「全國水環境改善計畫」第五批次中南區共學營

**彰化縣烏溪堤防
水岸遊憩廊道串連計畫
第三期設計**

「全國水環境改善計畫」第五批次中南區共學營(第1場)

會議紀錄(修正版)

型式三：堤前戲台(安全欄杆+指示標誌+標線)

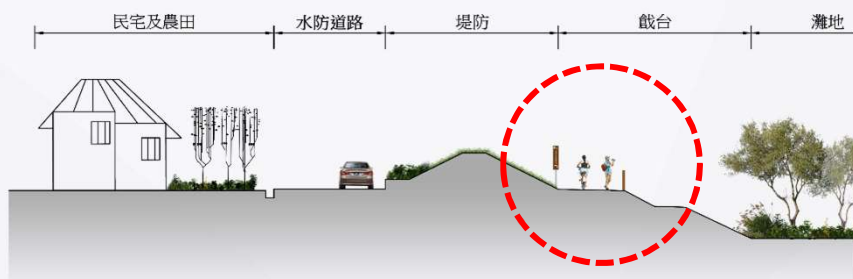
- (1)本案部分路段利用戲台施設休憩廊道，考量既有戲台位於河道內，建議設置警示牌，避免洪汛時期民眾誤入，造成危險疑慮。
- (2)本案設置渡船頭空間營造，融入以往在地文化值得讚許，惟僅設置相關意象地標，恐無法讓民眾感受以往渡船文化，請縣府可再思考如何強化與渡船文化連結，建議可參考新北市碧潭堰上游至烏來沿線亮點營造案相關案例推動情形。
- (3)本案擬辦理烏溪河濱公園建置工程，因位處略為偏僻，本案完成後使用效益性評估，請加強說明。
- (4)本案相關廊道節點(休憩點)請朝設施減量方向辦理，相關鋪面請採透水性鋪面設計。
- (5)本次提案計畫為水環境計畫第三批次核定規劃設計案件，主要延續前2期計畫已完成遊憩廊道路線，但未包含本次提報分項計畫烏溪河濱公園，且其內容為休閒遊憩設施，佔總計畫經費5成多以上，請縣政府檢討提案內容是否符合原核定內容。
- (6)水環境計畫提報原則包含用地無虞，符合防洪安全等，請檢討分項計畫烏溪河濱公園是否符合。
- (7)河濱公園維護管理單位及工作請補充說明。如涉公私協力或委託

安全欄杆示意圖

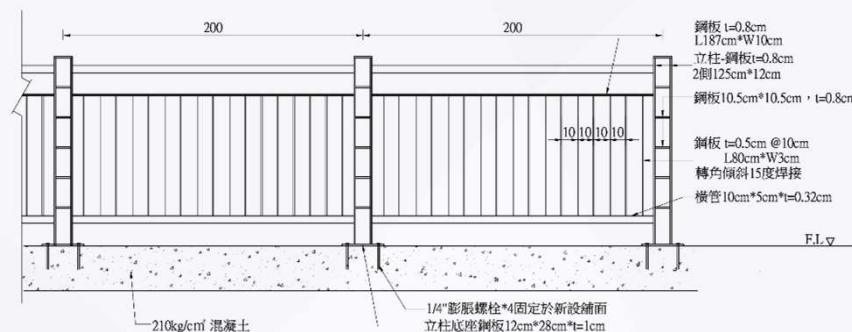
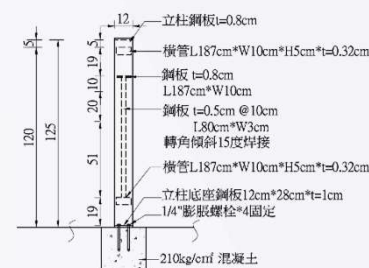
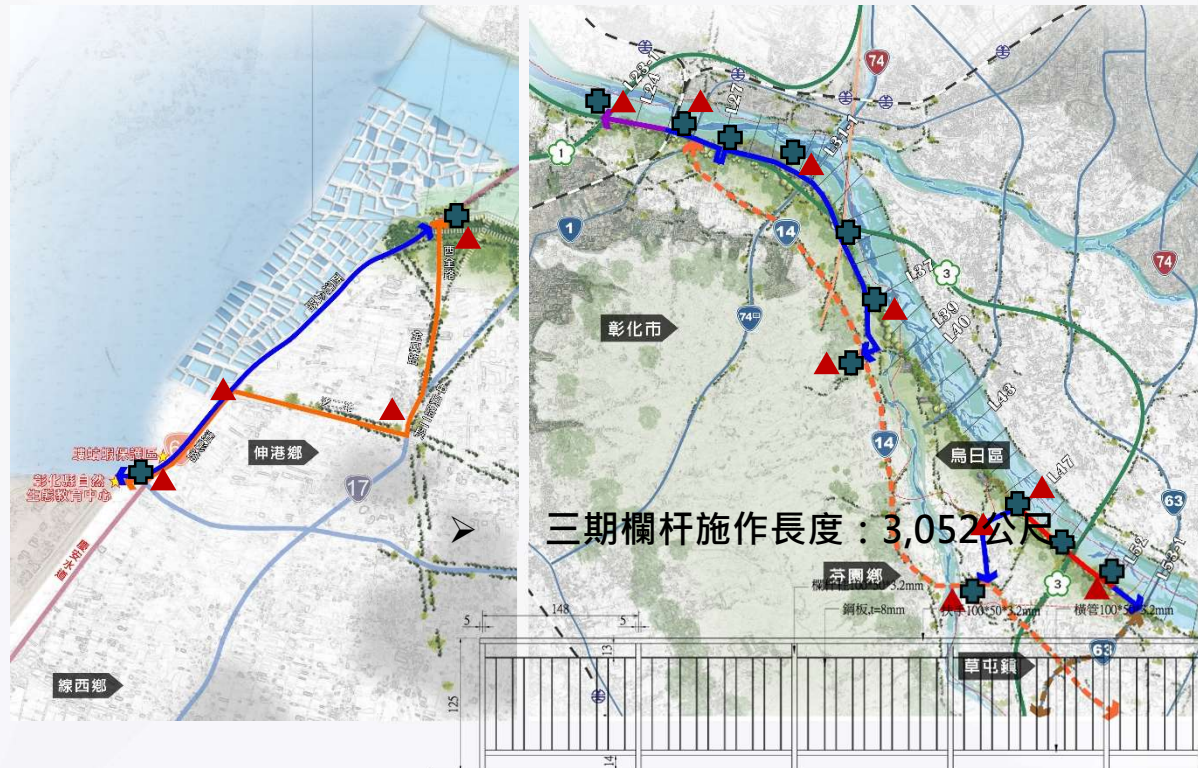
3. 人工 RC 鋪面及設施建議盡量減量(如：烏溪堤頂不銹鋼欄杆親水性及景觀不佳且經費龐大、堤頂 PC 鋪面、渡船頭 RC 鋪面及大肚溪案觀察棧道之設施與規模過大等)。
4. 二林溪人工濕地淨化面積僅 0.26ha, 污水處理能力僅 300CMD, 規模甚小功能有限，建議再評估擴大為宜。另堤岸原有自然植被、植栽請盡量避免移除，以降低生態之影響。
